改善箇所説明図

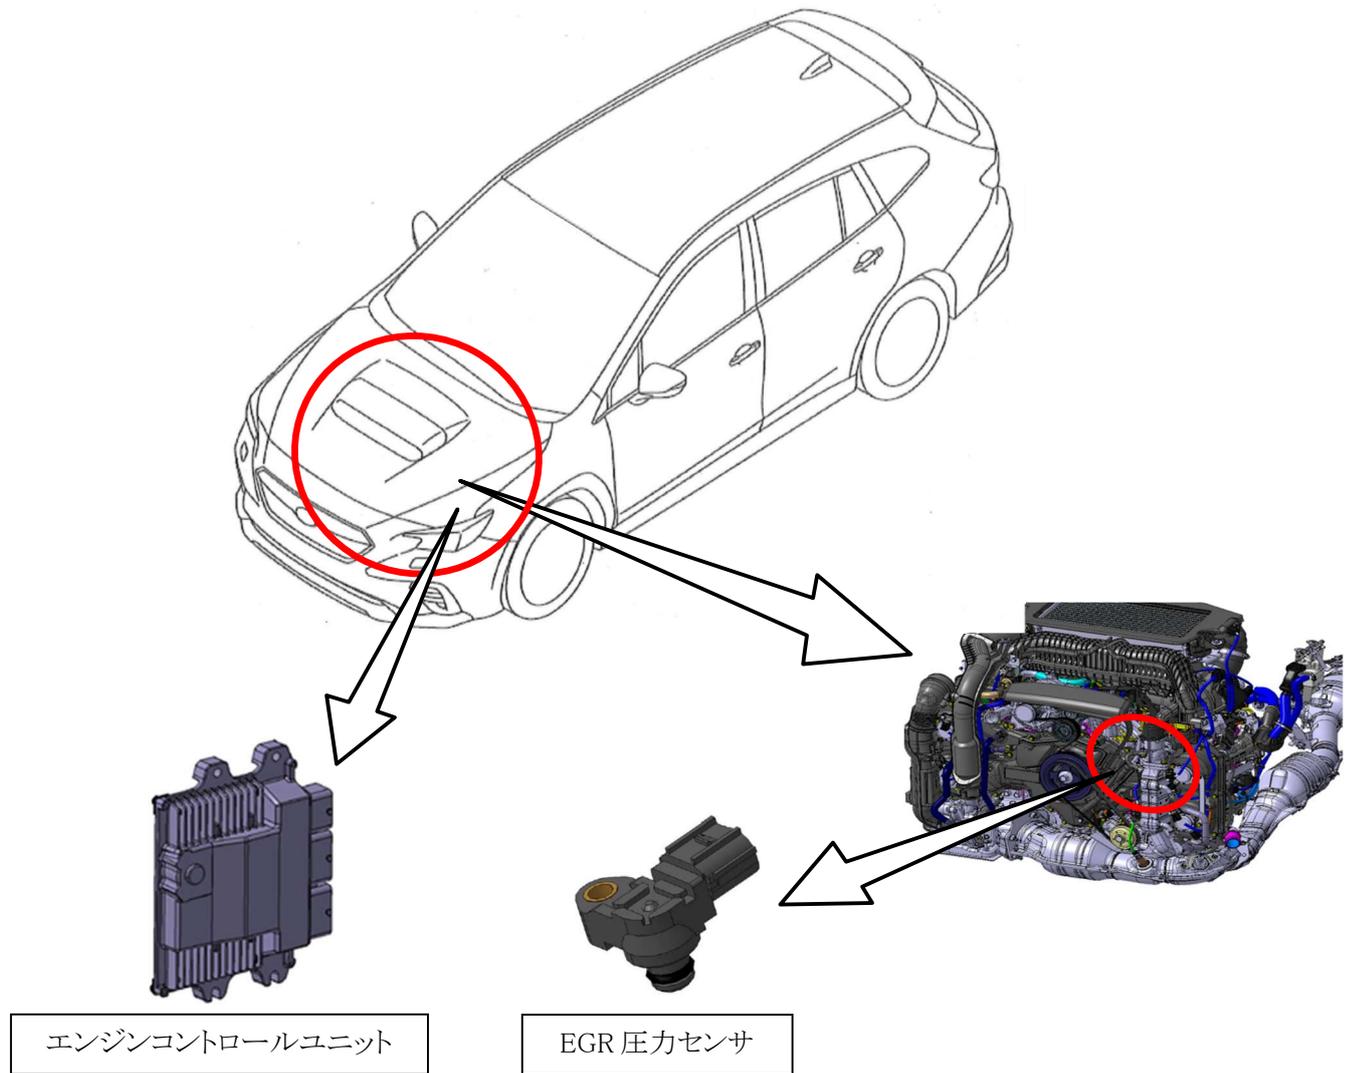
基準不適合発生箇所

排気ガス再循環装置 (EGR) に搭載した EGR 圧力センサにおいて、排気ガスに対する耐力が不足していたため、排気ガスによる腐食からセンサ出力異常を起こし、警告灯点灯、加速不良に至ることがあり、最悪の場合、エンジンが始動できないおそれがある。

改善の内容

全車両、EGR 圧力センサを対策品に交換し、エンジンコントロールユニットの制御プログラムを書き換える。

注: は交換及び書き換えする部品を示す。

識別: 打刻車台番号のハイフンの『上』に黄色ペイントを塗布する。
